那覇市公報

平成20年度定期監査（工事監査）の結果について（公表）

平成20年度工事監査

技術調査結果報告書

写真－5

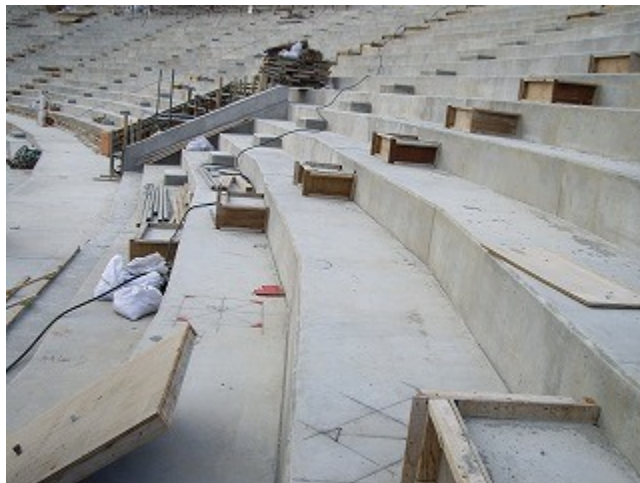
鉄筋組立が完了しているスタンドのキールアーチ付近の梁鉄筋の状況を調査したところでは、写真－5に示すように、配筋ピッチやかぶり等についてサンプル調査を行ったところでは良好なものであった。
